Begrunnelse for vedtak om godkjenning av
detaljplan og konsesjonsendringer

Grasmo solkraftverk

Eidskog kommune i Innlandet fylke

Tiltakshaver	Differ Energy AS
Referanse	202602871-15
Dato	06.05.2026
Ansvarlige	Anette Ødegård og Anne Johanne Kråkenes
Saksbehandlere	Anne Maren Aabøe og Petter Glorvigen

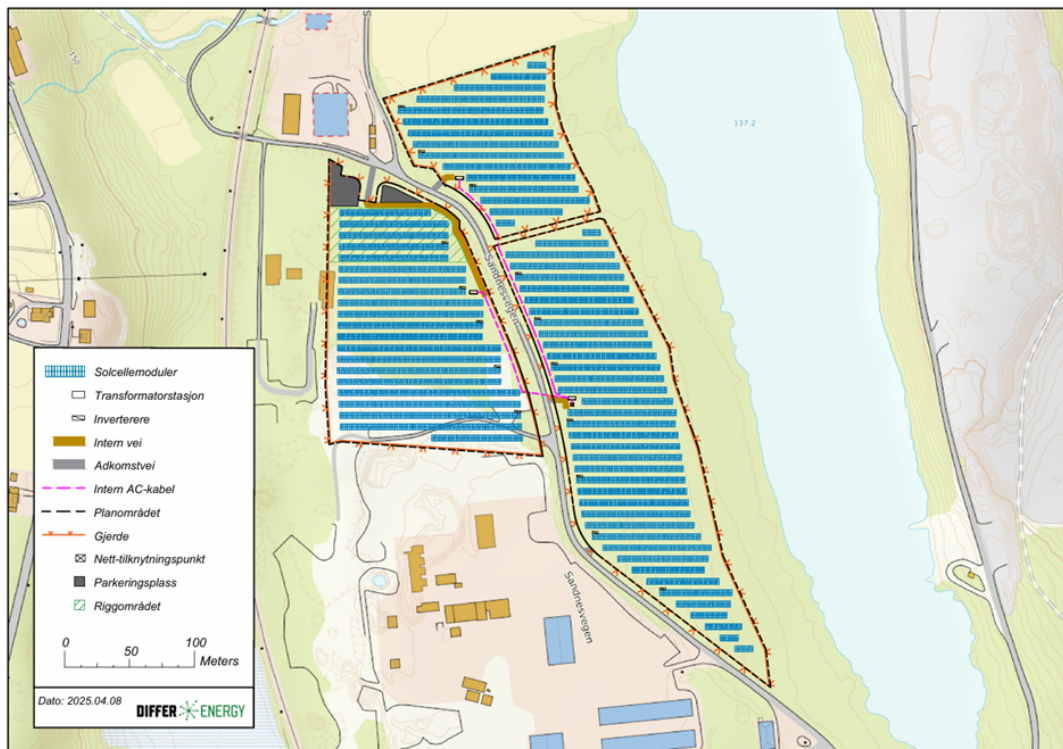
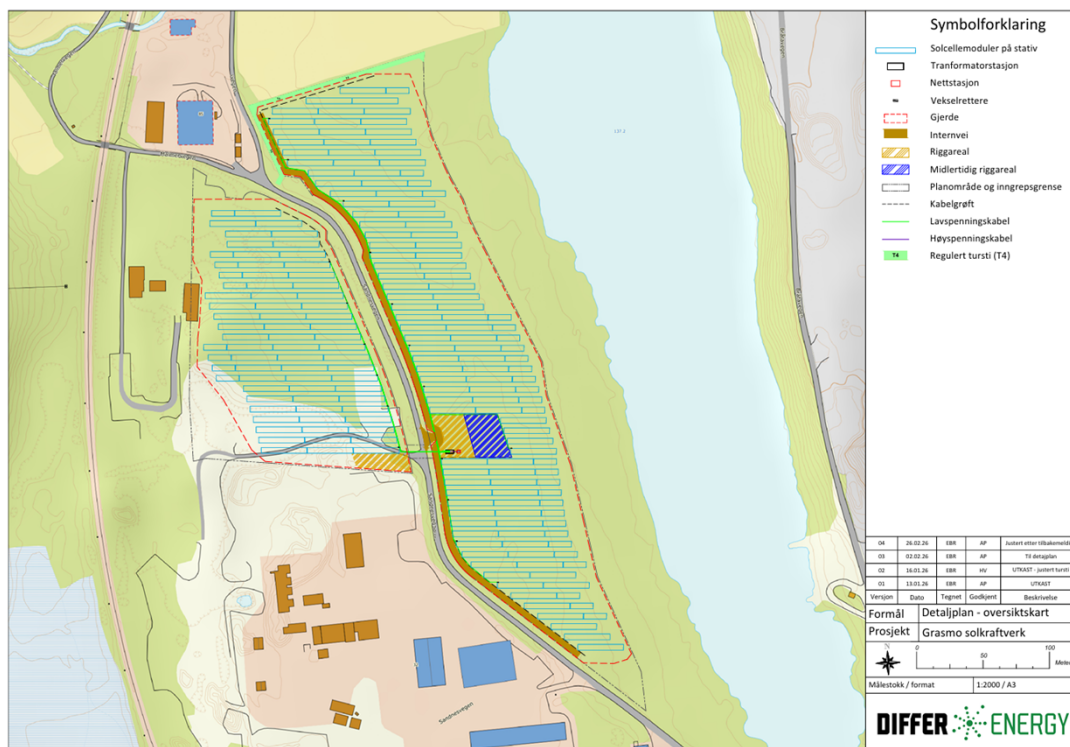
I konsesjonen er solkraftverket inndelt i 3 delområder. Hver av disse delområdene er inngjerdet. I tillegg er det i vilkår 10 i anleggskonsesjonen satt krav om en passasje mellom de to delområdene i øst av hensyn til turstien «Vektervegen».

I prosessen med detaljregulering av Grasmo næringsområde har kommunen gått bort fra ønsket om en passasje for turstien «Vektervegen» mellom de østre delområdene. Stien er nå lagt i en sløyfe rundt solkraftverket og kobles til Sandnesvegen nord for solkraftverket. Stien går utenfor gjerdet, men innenfor grensen til planområdet, se bilde 3. Dere opplyser at dere skal tilrettelegge for turstien rundt solkraftverket. Dette er et krav som følger av detaljreguleringen for næringsområdet, med tilhørende rekkefølgebestemmelser. Tilretteleggingen for turstien er derfor ikke en del av detaljplanen for solkraftverket.

Dere mener at formålet med vilkår 10 er ivarettatt, siden stien er flyttet i tråd med kommunens ønske. Samtidig søker dere om å endre gjerdet, slik at delområdene i øst inngjerdes som et sammenhengende delområde. Det totale antallet delområder som skal gjerdes inn er dermed redusert fra 3 til 2.

I konsesjonen er det spesifisert at solkraftverket skal ha 3 transformatorstasjoner. I tillegg er det gitt tillatelse til nødvendige høyspentanlegg for knytte transformatorene sammen. I konsesjonskartet er det inntegnet en høyspentkabel som går fra transformatoren i det vestre delområdet, gjennom Sandnesvegen og frem til den sørlige transformatoren i det østre delområdet.

I detaljprosjekteringen har det blitt klart at det kun er behov for én transformatorstasjon. Denne er plassert i det østlige delområdet. Plasseringen er noe lenger sør, sammenlignet med hvor denne transformatoren var plassert i konsesjonsgitt løsning. For å tilknytte det vestre delområdet skal det legges 7 stk. lavspent AC-kabler direkte fra vekselrettene i vest, gjennom en kabelgrøft i Sandnesvegen, frem til transformatorstasjonen i øst. Siden transformatorstasjonen er flyttet noe lenger sør, vil lavspentgrøften også krysse Sandenseveien noe lenger sør, sammenlignet med den

opprinnelige høyspentgrøften i konsesjonsgitt løsning, se bilde 3. Dere skriver at det er avklart med veieier at kabelgrøften kan krysse veien.

I løpet av detaljplanfasen har det fremkommet at det er gunstig å endre adkomstveiene fra Sandnesvegen til konsesjonsområdet. Dere skriver at adkomsten til det vestre delområdet flyttes fra nord til eksisterende avkjørsel i sør. Flyttingen er avklart med eier av avkjørselen. Fordi de to østlige delområdene slås sammen, fjernes den opprinnelige adkomsten i nordøst. Den opprinnelige adkomsten i sørøst er nå eneste adkomst til det nye sammenhengende delområdet i øst. Samtidig flyttes denne adkomsten noe lenger sør som et resultat av en optimaliseringsprosess. Den nye adkomsten er tegnet iht. gjeldende regelverk og derav blitt større enn tidligere indikert, se bilde 3. Etter deres vurdering gir endringen i antallet adkomster og endret plassering av disse ingen endring i konsekvenser for miljø eller samfunn, sammenlignet med konsesjonsgitt løsning.

NVE vurderer at den omsøkte endringen til et sammenhengende gjerde i det østre delområdet, ikke vil ha vesentlige virkninger for miljø og samfunn. Turstien er lagt om etter kommunens ønske. NVE legger til grunn at turstien ivaretas gjennom kommunens regulering og at nødvendig tilrettelegging gjøres i dialog mellom Differ og kommunen. Anleggskonsesjonen er oppdatert med nytt kart som viser et sammenhengende inngjerdet delområde i øst. Vilkår 10 om tursti er tatt ut av konsesjonen.

NVE legger til grunn at det kun er nødvendig med én transformatorstasjon. Denne er plassert i det østre delområdet. For å tilknytte de 7 vekselretterne i det vestre delområdet skal det legges lavspentkabler i en kablegrøft som krysser Sandnesvegen, frem til transformatorstasjonen i øst. Tidligere godkjent høyspentkabel krysset Sandnesvegen noe lenger nord, sammenlignet med omsøkt løsning. NVE legger til grunn at krysningspunktet for lavspentkablene er avklart med veieier. Etter vår vurdering medfører endringen ingen endre virkninger for miljø og samfunn. Anleggskonsesjonen er oppdatert med nytt kart som viser en transformatorstasjon og kabeltrasé gjennom Sandnesvegen.

NVE konstaterer at antallet adkomstveier er redusert fra 3 til 2, en til hvert av delområdene. Adkomsten til delområdet i øst er noe utvidet inn mot riggområdet for å overholde kravene til denne typen avkjøringer. Adkomsten til delområdet i vest er flyttet til eksisterende avkjøring, slik at begge avkjøringene nå ligger i samme område. NVE legger til grunn at nødvendige avklaringer er gjort med veieier. Etter NVEs vurderingen gir de omsøkte endringene samlet sett et noe mindre fotavtrykk, sammenlignet med konsesjonsgitt løsning. Endringen medfører ingen nye virkninger for samfunn eller miljø. Anleggskonsesjonen er oppdatert med nytt kart som viser de to adkomstene.

Bilde 4. Detaljplankart – forventet grunnarbeid vist med oransje og lilla. Kartet ligger publisert på nve.no i et større format. Kilde: Vedlegg til Differs detaljplan datert 26.02.2026.

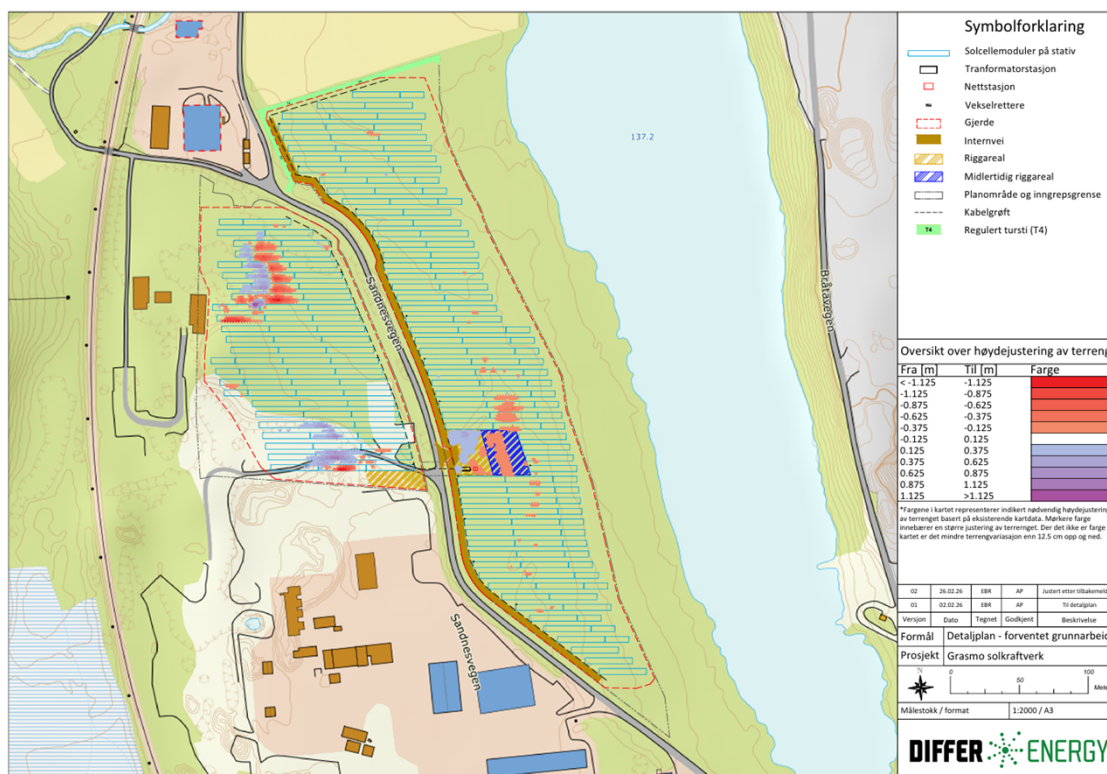
I detaljplanen kapittel 4.1.7 og 5.1 er grunnarbeidene og fundamenteringsløsningen beskrevet. I tillegg er det utarbeidet et eget detaljplankart som viser hvor det er forventet at det må gjøres terrengjusteringer, se bilde 4.

NVE legger til grunn at terrengjusteringene i det alt vesentlige vil ha et omfang tilsvarende det som er skissert med oransje og lilla i kartet i bilde 4. I detaljplanen står det at terrengjusteringene omfatter to skrenter i det vestlige planområdet og stedvis «lapping» i begge delområdene. «Lappingen» innebærer at mindre topper og søkk i terrenget jevnes ut for at anleggsmaskinene skal komme frem på en effektiv måte. I det østre delområde skal det etterstrebtes å gjøre minst mulig terrenginngrep. Imidlertid viser grunnundersøkelsene at det er mye stein i planområdet. Der det er mest stein må det brukes «ripper» for å skyve bort stein, før fundamenteringen av solcellestativene kan starte. Slik vi forstår beskrivelsen i detaljplan vil det ved ripping bli to parallelle grøfter, med ca. tre meters avstand, langs hver rad med solcellestativer. Hver grøft er ca. en meter dyp.

Dere skriver at det i forbindelse med detaljprosjekteringen er utført prøvfundamenteringer med jordskruer og direkteslätte peler med forboring. Testene viser at jordskruer med forboring vil fungere godt. Det er også foretatt uttrekktester av løsningen med jordskruer, med tilfredsstillende resultat. I tillegg er det testet en løsning hvor pelene fundamenteres i et rør som er slått ned i bakken og fylt med fin grus. Denne løsningen krever også forboring. Det er ikke foretatt uttrekktester av denne løsningen på tidspunktet for innsending av detaljplan.

NVE konstaterer at dere har gjort prøvfundamenteringer som bekrefter at løsningene med forborede jordskruer og peler i rør er gjennomførbare. NVE påpeker at det i detaljplanen ikke er avklart hvilken metode som skal benyttes. Etter vår vurdering medfører løsningene med jordskruer og peler i rør omtrent samme terrenginngrep, uten behov for sprenging eller omfattende masseutskifting. NVE mener derfor begge løsningene kan benyttes. Løsningen med rør forutsetter at det gjennomføres uttrekktester, og at testene bekrefter at løsningen kan benyttes. I de delene av planområdet hvor det er mye stor stein vil rippingen utgjøre det største terrenginngrepet i

Vi vurderer at detaljplanen oppfyller konsesjonens vilkår om en beskrivelse av grunnarbeid og at fundamenteringsløsningen er gjennomførbar. Vi minner om at eventuelle endringer i omfanget av terrenginngrep kan medføre andre virkinger for landskap og miljø, enn de som ligger til grunn for dette vedtaket. Eventuelle endringer er derfor søknadspliktig til NVE.
